Změnový list

Projekt: „Zajištění kapacity a kvality SV Pardubice“
Podprojekt 1 - III. Část Intenzifikace ÚV Hrobice

Číslo smlouvy:	62/20/SOD
Číslo změnového listu:	1/42
Název změnového listu:	Vypuštění části markýz na fasádě objektu SO 02 a doplnění lemování markýz na objektu SO 02 a SO 06.2
Datum:	10/2022
Identifikační číslo EIS:	CZ. 05.1.30/0.0/0.0/17_081/0010874
Název smlouvy:	Zajištění kapacity a kvality SV Pardubice
Smluvní strany:	
Objednatel:	Vodovody a kanalizace Pardubice, a.s. Teplého 2014 530 02 Pardubice
Zhotovitel:	Společnost ÚV Hrobice Vážní 456 Hradec Králové, 503 14

Předmětem změnového listu je vypuštění části markýz na fasádě objektu SO 02 a doplnění lemování markýz na objektu SO 02 a SO 06.2

Přístavba část ÚV, 1.NP

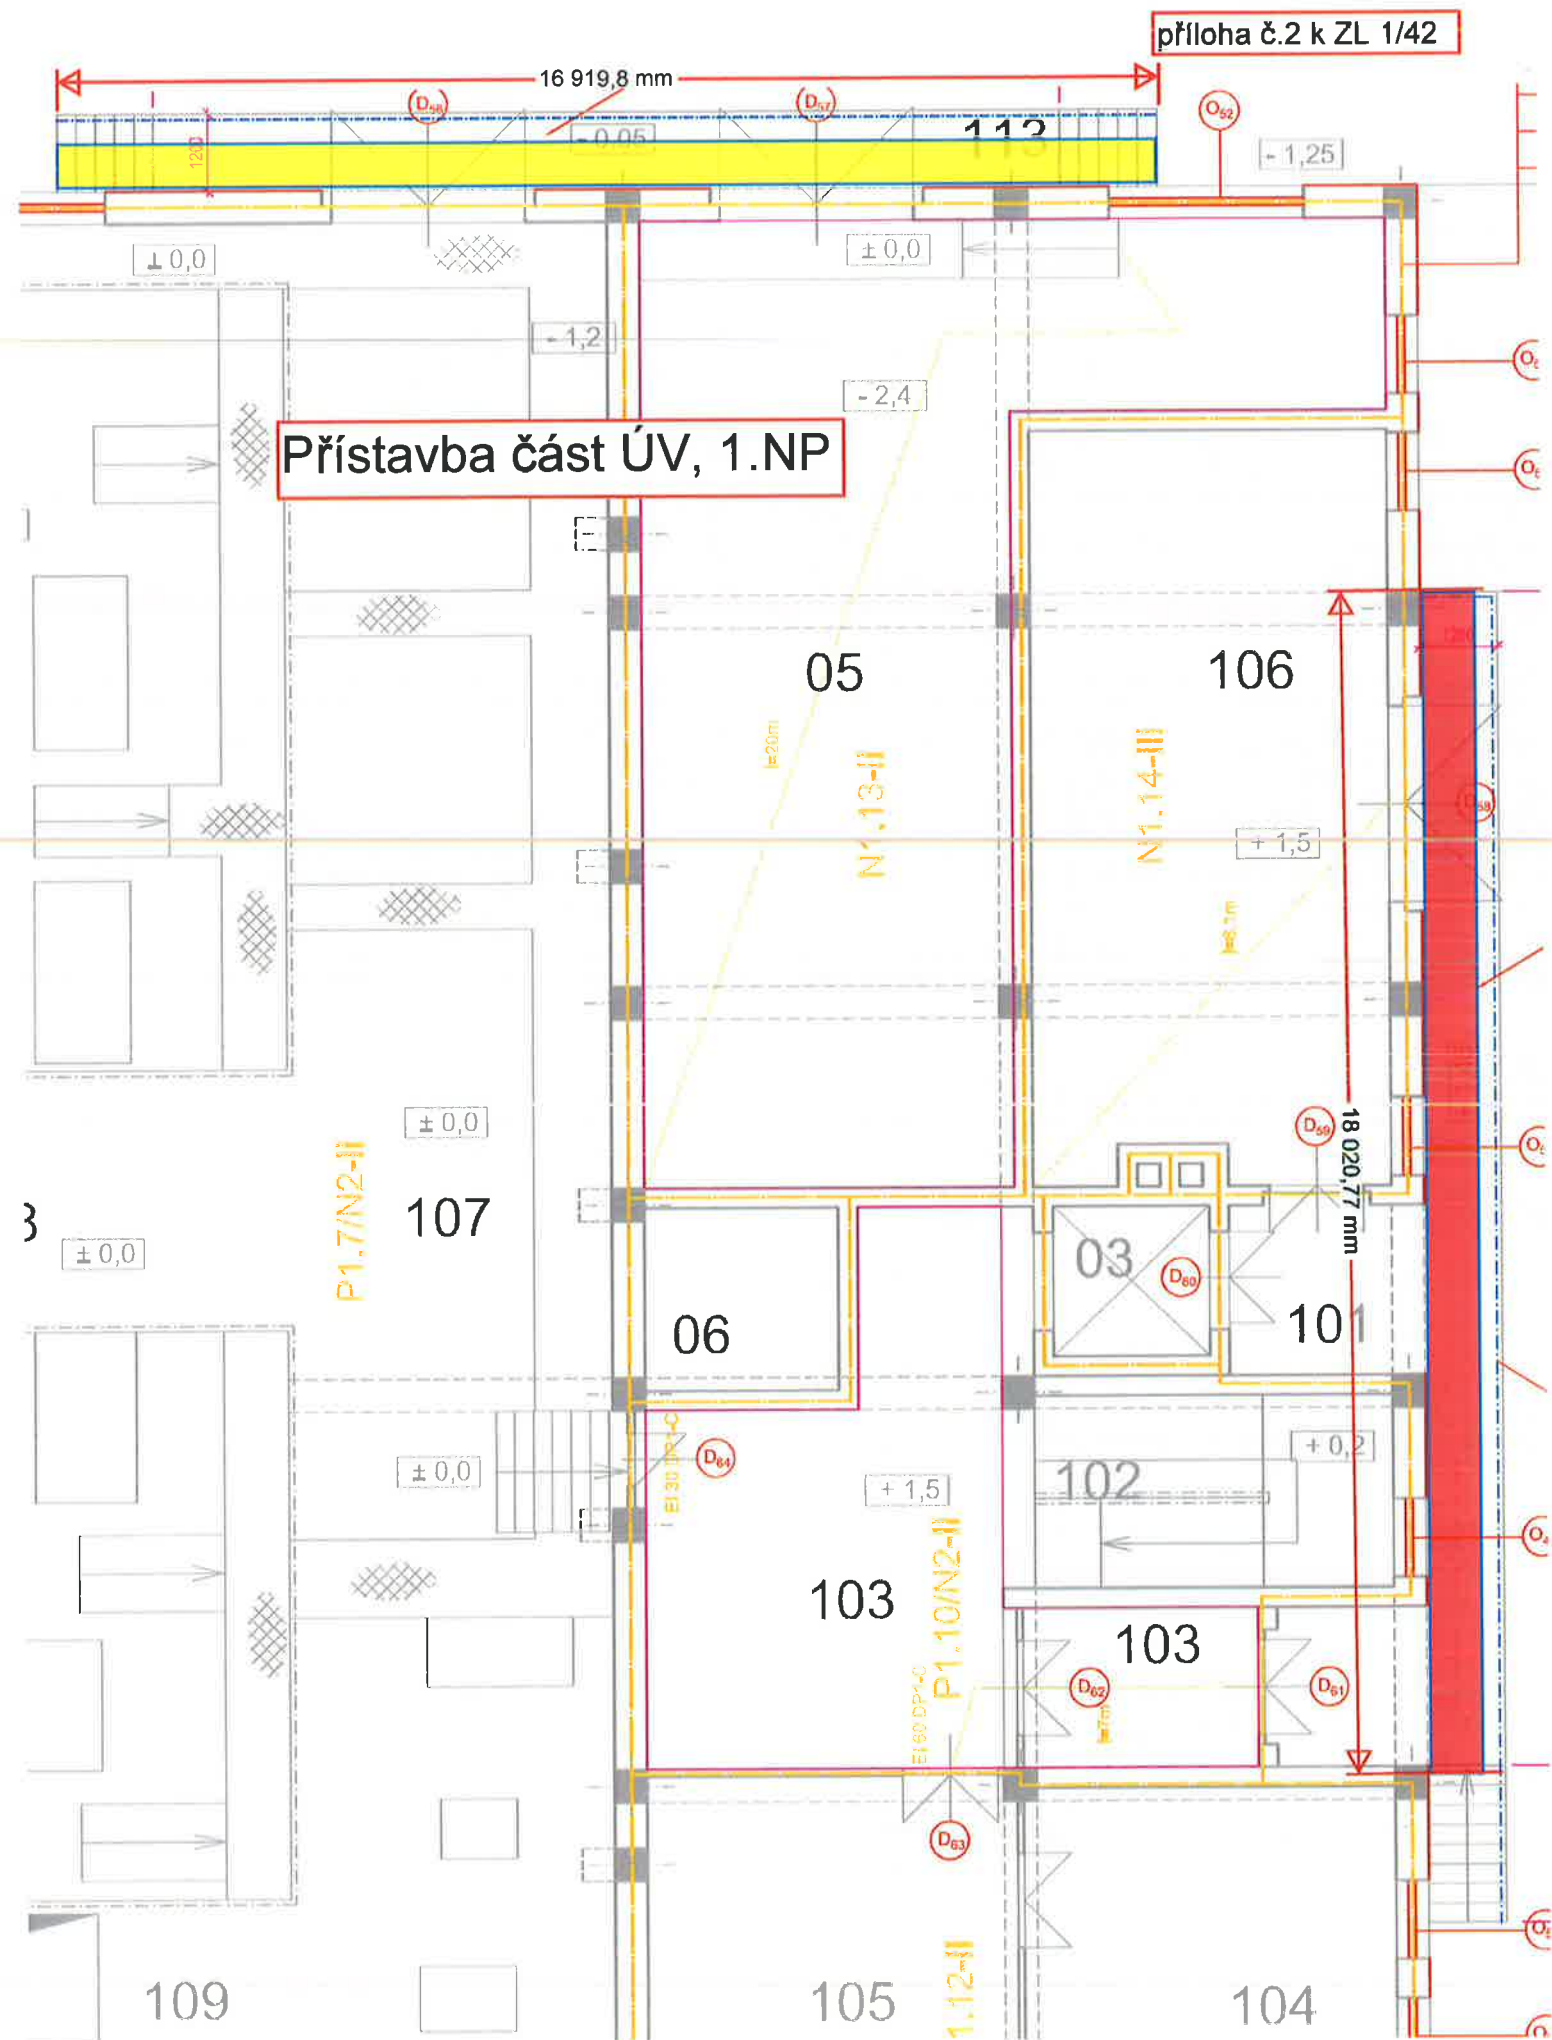
Z důvodu kolize mezi novou provětrávanou fasádou, střechou a původními markýzami došlo k vypuštění realizace markýz v horní části přístavby objektu SO 02. Dále byly doplněny klempířské prvky pro ukončení markýz jak na objektu SO 02 (stávající ÚV), tak na objektech SO 06.2 (chlorovna, ČS Hrobice I., sklad a trafostanice)
